Ortsgemeinde Geisig

Bebauungsplan „Brunnenstraße“

der Anregungen geäußert während der Behördenbeteiligung gemäß § 4 (2) BauGB,
der Öffentlichkeitsbeteiligung gemäß § 3 (2) BauGB und der interkommunalen Abstimmung nach § 2 (2) BauGB

A N R E G U N G E N

Abb.: Sturzflutgefahrenkarte für ein außergewöhnliches Starkregenereignis (SRI 7, 1 Std.) im Bereich des Plangebiet (Quelle: GDA Wasser RLP)

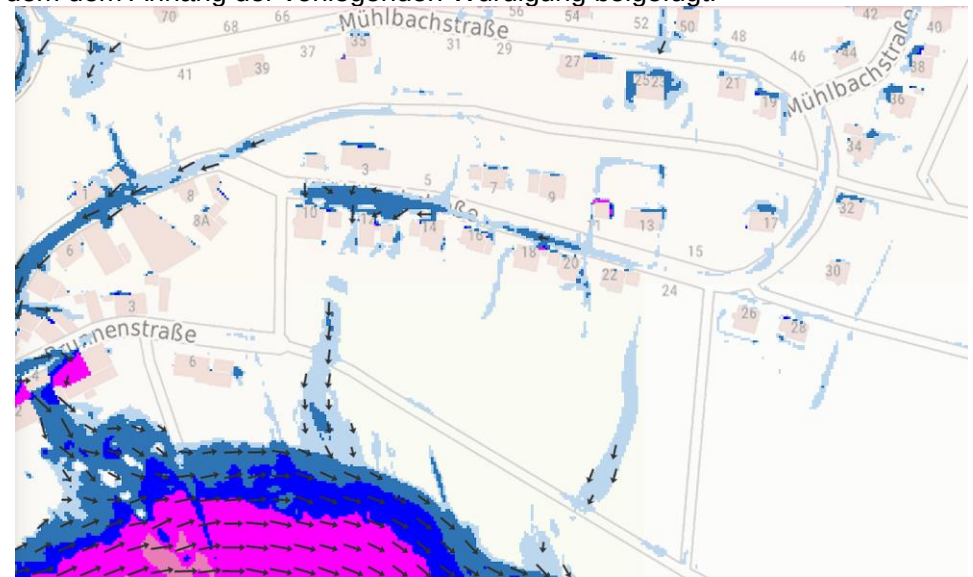
Nach der aktuellen Sturzflutgefahrenkarte des Landes ist bei dem Bemessungsregen (SR17) in Teilbereichen des Plangebietes sind Gefahren durch Sturzfluten infolge von Starkregenereignissen nicht auszuschließen. Dieser Hinweis ist bei der Ausbauplanung zu berücksichtigen.

Der Sachverhalt wird bereits unter anderem in der Begründung im Unterkapitel „Außengebietswasser / Starkregen“ thematisiert und berücksichtigt. Dort heißt es auf Seite 34: „[...] Das Plangebiet liegt unterhalb des bestehenden Wohngebietes an der Mühlbachstraße. Bei Starkregenereignissen bestehen grundsätzlich potentielle Fließrichtungen von Nord nach Süd. Ein Notwasserweg besteht im Bereich des bestehenden Wirtschaftswegs am östlichen Rand des Plangebietes. Die Trasse bietet eine Wasserabflussmöglichkeit von Nord nach Süd durch das Plangebiet hindurch in Richtung Talraum.“

Eine besonders hohe Gefährdungssituation lässt sich aus dem Wasserportal Rheinland-Pfalz für das Plangebiet somit weiterhin nicht ableiten.

Abb.: Luftbild mit Darstellung des erforderlichen Straßenausbaus, bei Erschließung über die K 12 weiter südöstlich (Quelle: LANIS RLP)

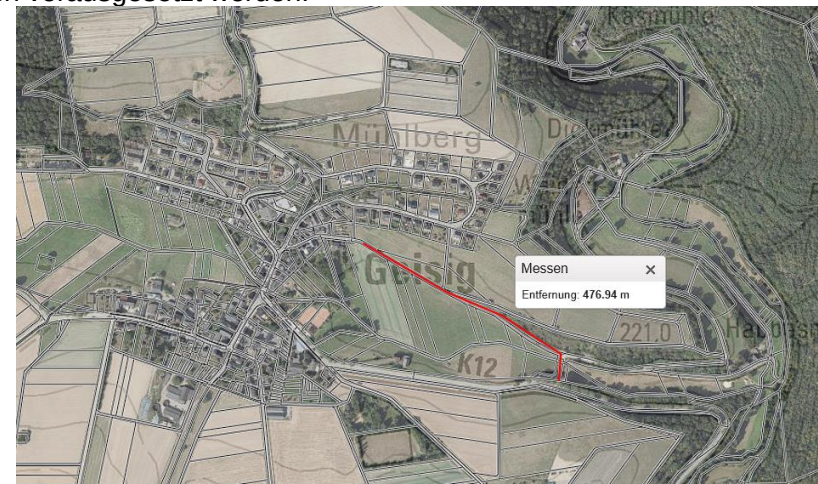
Die vorgeschlagene Alternative mittels Anbindung des Plangebiets an den bestehenden Wirtschaftsweg im südlichen Anschluss an das Plangebiet, ggf. Erhöhung der Brücke über den „Hombach“ und der darauf folgenden Anbindung an die Kreisstraße K 12 (Luftlinie rund 250 m weiter südöstlich) ist ebenfalls nicht wirtschaftlich. Die Erschließungskosten für einen Straßenausbau von rund 475 m Straßenverkehrsfläche stehen in keinem Verhältnis zur in Rede stehenden Plangebietsgröße (siehe nachfolgende Abb. zur Veranschaulichung), sofern der Landesbetrieb Mobilität (LBM) überhaupt einer weiteren Anbindung an die Kreisstraße zustimmen würde. Auch dies kann nicht grundsätzlich vorausgesetzt werden.

Im Rahmen der bauleitplanerischen Abwägung wird daher an der vorliegenden Plankonzeption weiter festgehalten. Die ergänzenden Erläuterungen zu Erschließungsalternativen werden zu Informationszwecken redaktionell in die Begründung aufgenommen.

Abb.: Überarbeiteter Schleppkurvennachweis für ein 3-achsiges Müllfahrzeug (Juli 2026)

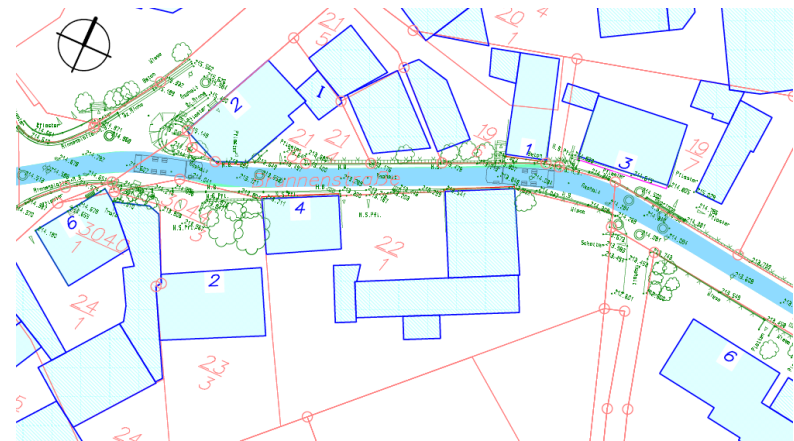
Die vorgelegten Messungen und Fotografien zu Fahrversuchen wurden nochmals mit der Bestandsvermessung, dem bestehenden Kataster und den bisherigen Schleppkurvennachweisen abgeglichen. Zudem wurden 30 cm Dachüberstand an den Bestandsgebäuden im Nahbereich der Brunnenstraße ergänzt, um eine Kollision mit Dachüberständen, Regenrinnen etc. ebenfalls ausschließen zu können, die aus einer bodennahen Vermessung nicht hervorgehen.

Dieser überarbeitete Schleppkurvennachweis hat für ein 3-achsiges Müllfahrzeug weiterhin ergeben, dass die erforderlichen Fahrbewegungen innerhalb öffentlicher Flächen möglich sind und private Grundstücksflächen nicht in Anspruch genommen werden (siehe nachfolgende Abb. bzw. für Details siehe Darstellung im Anhang der vorliegenden Würdigung).

**Abb.: Schleppkurve in der Brunnenstraße (mit 3-achsigem Müllfahrzeug)
(Stand Juli 2024)**

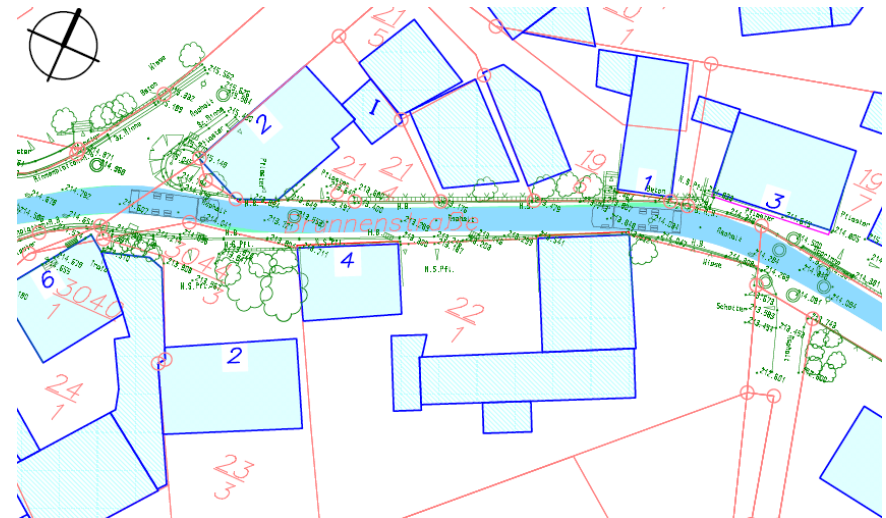
An dieser Stelle des Gutachtens werden Zitate falsch zusammengefasst. Wie dem sich anschließend abgebildeten Auszug entnommen werden kann handelt es sich nicht um eine eventuelle künftige Anbindung nach Norden sondern eine Erweiterungsoption in Richtung Osten. Dadurch könnte der große Höhenunterschied zwischen der vorgesehenen Erschließungsstraße im Plangebiet und der bestehenden Mühlbachstraße mittels langgezogener Schleifenführung überwunden werden. Eine direkte Anbindung über den bestehenden Wirtschaftsweg ist hingegen nur in Form eines Fußweges möglich. Der Neigungswinkel ist mit ca. 19 % aus verkehrsplanerischer Sicht an dieser Stelle für den motorisierten Verkehr zu groß.

Die Plangeberin weist zudem erneut darauf hin, dass die gutachterliche Stellungnahme teilweise unbelegte Aussagen enthält, was nicht den Standards einer guten fachlichen Praxis entspricht. Seitens der Plangeberin wurde ein Schleppkurvennachweis erbracht, der eindeutig belegt, dass ein Müllfahrzeug die Brunnenstraße befahren kann, was in der Praxis auch erfolgt (siehe nachfolgende Abbildung).

Abb.: Schleppkurve auf Höhe des Anwesens Brunnenstraße Anwesen Nr. 3 (Sattelzug)

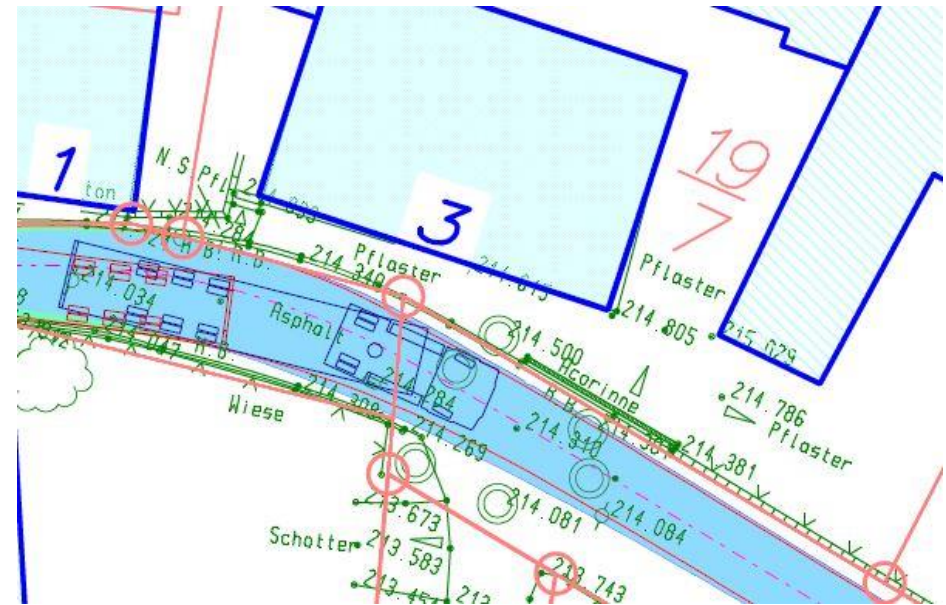
Der Straßenquerschnitt verengt sich in Höhe von Haus-Nr. 6 von 6,02m auf 4,50m am Ausbauende der Brunnenstraße, sodass auch dort der geforderte Straßenquerschnitt nicht vorhanden ist (vgl. Abb. 9). Der Plangeber hat sich mit dieser Problematik völlig unzureichend befaßt, und hinterläßt einen ungelösten Planungskonflikt zulasten der Hauseigentümer der Brunnenstraße.

Eine erhebliche Verschlechterung würde daher nicht eintreten.

Abbildung 12: SVZ 2021-Ausschnitt für Geisig

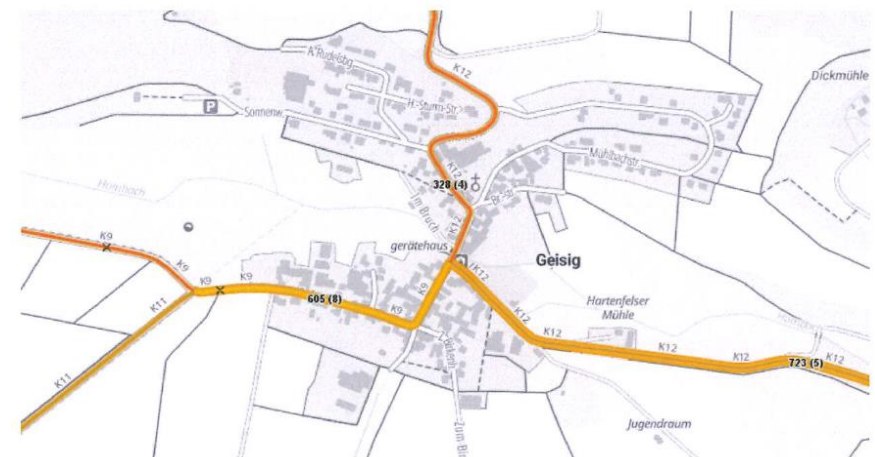
In Abbildung 8 ist gut zu erkennen, dass die K 12 die Verkehrsstärke in den Nebenstraßen nicht abbilden kann. Auf der K 12 östlich von Geisig wurde eine Verkehrsbelastung von 723 Kfz/24h und nordwestlich der Brunnenstraße von 328 Kfz/24h. Der Anteil des LKW-Verkehrs ist mit 4 bis 5 Prozent sehr gering.

Mit nebenstehendem Verweis auf Abb. 8 ist vermutlich Abb. 12 des Gutachtens gemeint, weshalb diese Abb. nachfolgend zur Klarstellung abgebildet wird.

Abb.: Sturzflutgefahrenkarte für ein außergewöhnliches Starkregenereignis (SRI 7, 1 Std.) im Bereich des Plangebiet (Quelle: GDA Wasser RLP)

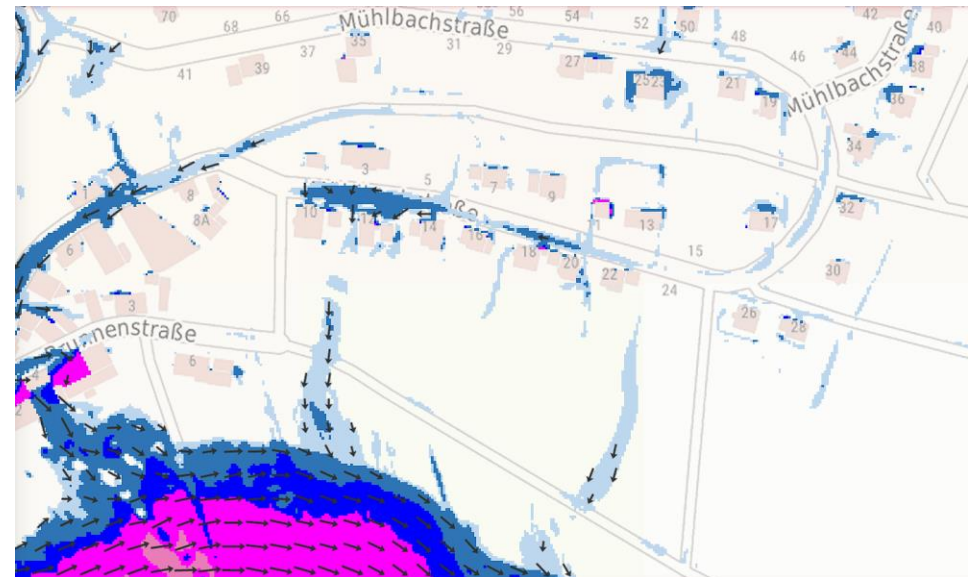
- die Sicherheit der zukünftigen Bebauung,
- die Versicherbarkeit der Gebäude,
- die Baukosten der Eigentümer.

Ich bitte daher, die genannten Punkte im weiteren Verfahren zu berücksichtigen und in die Abwägung einzubeziehen.

Eine besonders hohe Gefährdungssituation lässt sich aus dem Wasserportal Rheinland-Pfalz für das Plangebiet somit weiterhin nicht ableiten.

Abb.: Luftbild mit Darstellung des erforderlichen Straßenausbaus, bei Erschließung über die K 12 weiter südöstlich (Quelle: LANIS RLP)

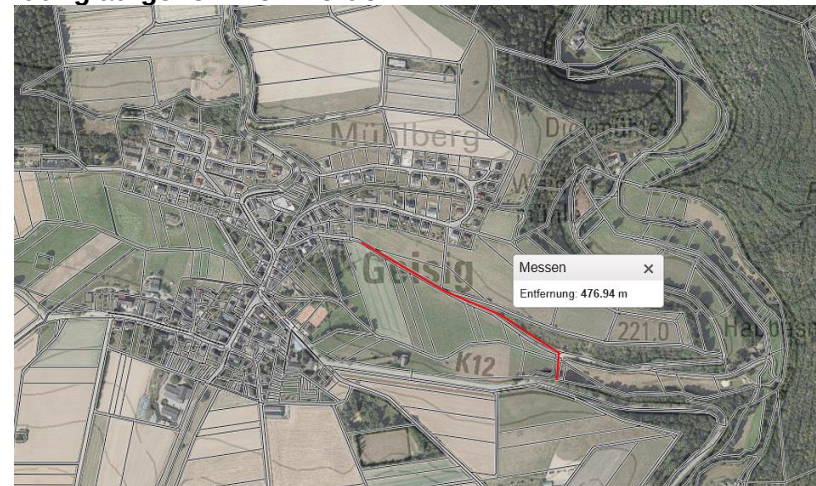
gebiet - beinhaltet zunächst ggf. die Ertüchtigung der Brücke über den „Hom-bach“. Eine Anbindung ist dann jedoch erst über die darauf folgenden Anbin-dung an die Kreisstraße K 12 möglich (Luftlinie rund 250 m weiter südöstlich). Die Erschließungskosten für einen Straßenausbau von rund 475 m Straßen-verkehrsfläche stehen in keinem Verhältnis zur in Rede stehenden Plange-bietsgröße (siehe nachfolgende Abb. zur Veranschaulichung), sofern der Lan-desbetrieb Mobilität (LBM) überhaupt einer weiteren Anbindung an die Kreis-straße zustimmen würde. Auch dies kann nicht grundsätzlich vorausgesetzt werden.

Im Rahmen der bauleitplanerischen Abwägung wird daher an der vorlie-genden Plankonzeption weiter festgehalten. Die vorstehenden Ausführ-ungen zu alternativen Erschließungswegen können redaktionell in die Begründung aufgenommen werden.

Anlage zur Würdigung der Stellungnahme der Kreisverwaltung des Rhein-Lahn-Kreises, Bad Ems, 17.07.2026; Untere Naturschutzbehörde

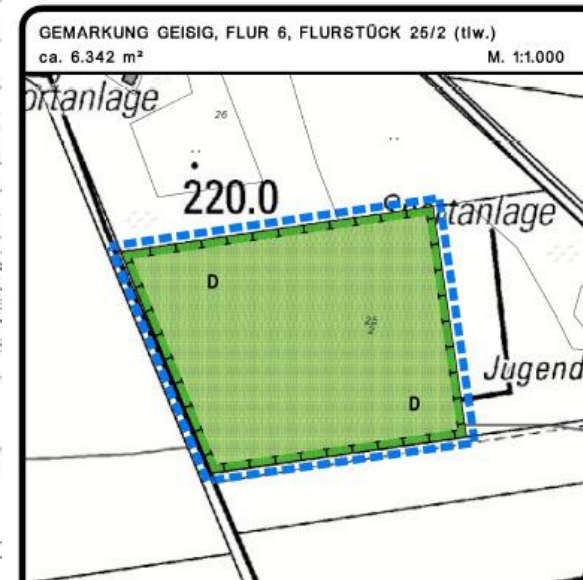
- Zunächst kritisiert der Beirat die Aussagen des Fachbüros „plan b“ im Artenschutzbericht (K. 4.1) zu der Einschätzung des vorhandenen Magergrünlandes (Bauflächen) als artenarm. Diese Aussage ist nicht durch Vegetationsaufnahmen belegt, die mindestens auch den Mai/Juni-Blühaspekt 2025 erfassen mussten - auch hätte durchaus 2026 diese nachgeholt werden können -. Hierzu bittet der Beirat das Fachbüro um Vorlage von vollständigen Kartierungsergebnissen. Nach eigener Stichprobe sind Kennarten vorhanden, die mindestens auf eine mittelartenreiche magere Flachlandmähwiese hinweisen. Somit lässt sich nicht ausschließen, dass es sich um ein gesetzlich geschütztes Biotop Flachlandmähwiese im Außenbereich vor der Festlegung des Geltungsbereiches des Bebauungs-

Nach dem ergänzend übermittelten Grünlandbogen erreicht die Fläche insbesondere wegen ihres geringen Kräuteranteils und des häufigen Auftretens von Ampfer als Störzeiger nicht die maßgebliche Kartierschwelle. Die Voraussetzungen für eine Einstufung als Lebensraumtyp 6510 beziehungsweise als gesetzlich geschütztes artenreiches Grünland werden nach der fachgutachterlichen Bewertung nicht erfüllt. **Der zunächst nachvollziehbare Prüfverdacht wurde damit fachlich untersucht und ausgeräumt.**

Gemäß Aussage des Fachgutachterbüros „plan b“ vom 24.07.2026 liegt kein gesetzlich geschütztes Biotop vor. Die Grünlandbewertung und die Eingriffs-/Ausgleichsbilanzierung werden daher entsprechend der bereits gesondert vorgenommenen Würdigung beibehalten.

Abb.: Schleppkurvennachweis für ein 3-achsiges Müllfahrzeug im Bereich der Brunnenstraße - unter Berücksichtigung von Dachüberständen, Katastergrenzen und tatsächlicher Straßenvermessung (Stand: Juli 2026)

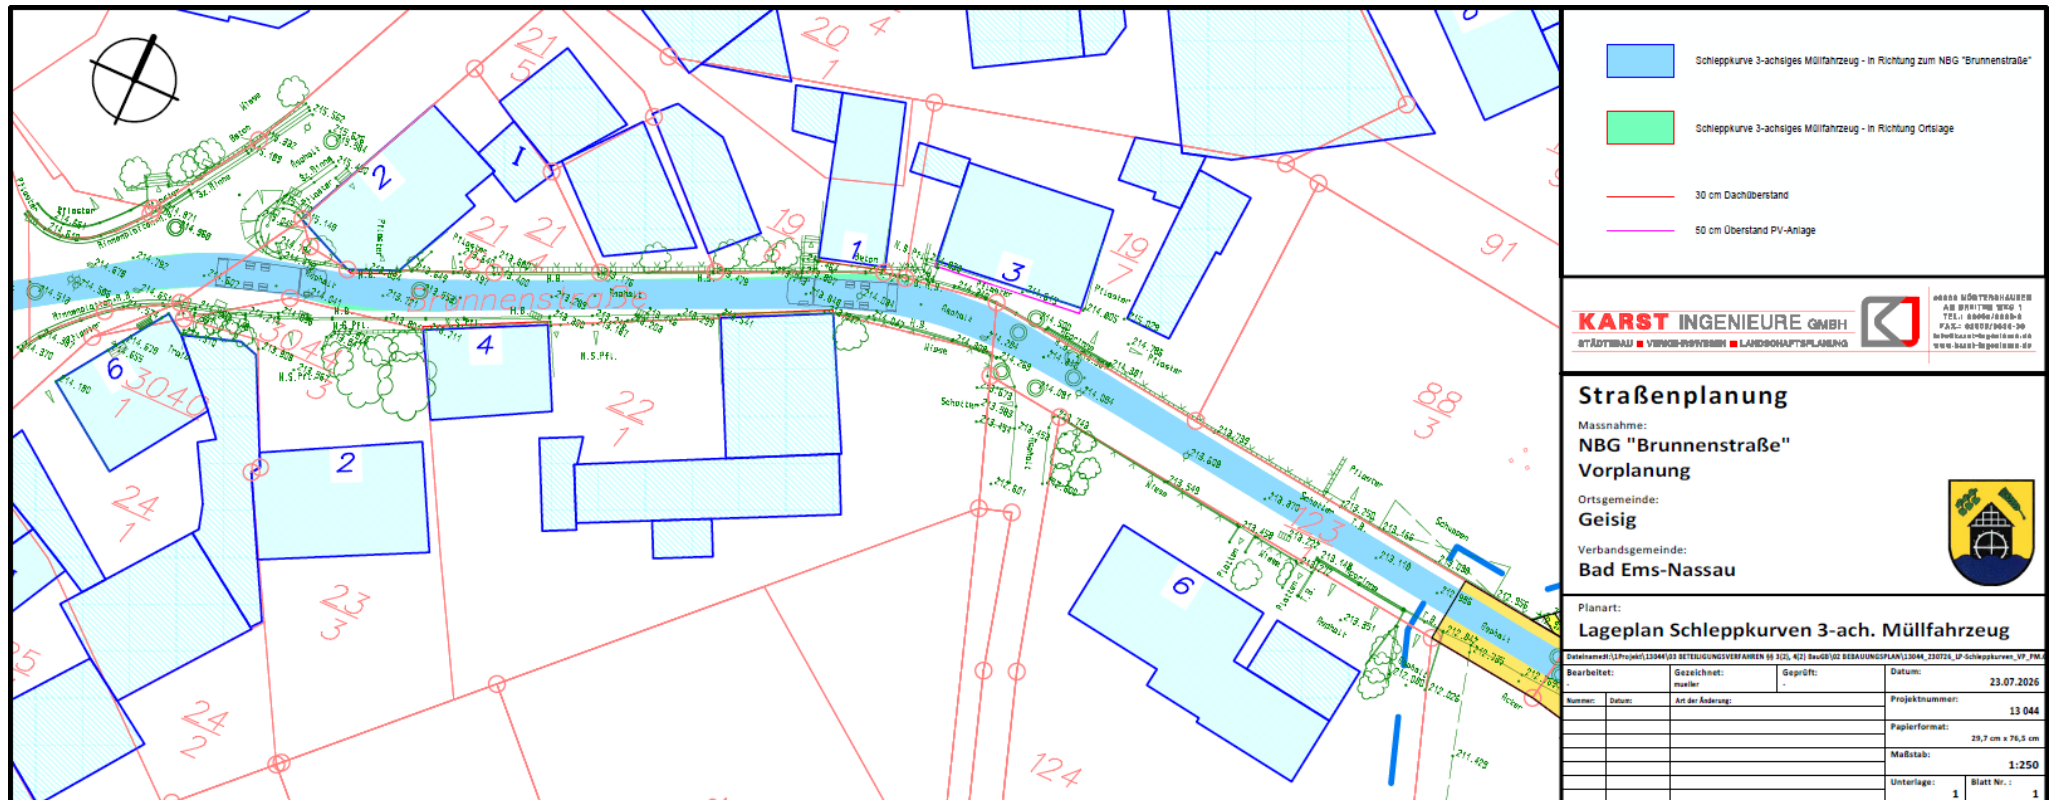
Die engen Straßen- und Lichtraumverhältnisse der Brunnenstraße sind der Ortsgemeinde bekannt und wurden im Planverfahren berücksichtigt. Entgegen der nebenstehenden Annahme beschränkt sich die Betrachtung nicht allein auf die Verkehrsflächen innerhalb des Geltungsbereichs. Die Brunnenstraße wurde bis zum Anschluss an die Römerstraße vermessungstechnisch aufgenommen. Auf dieser Grundlage wurden Schleppkurven für bemessungsrelevante Fahrzeuge erstellt.
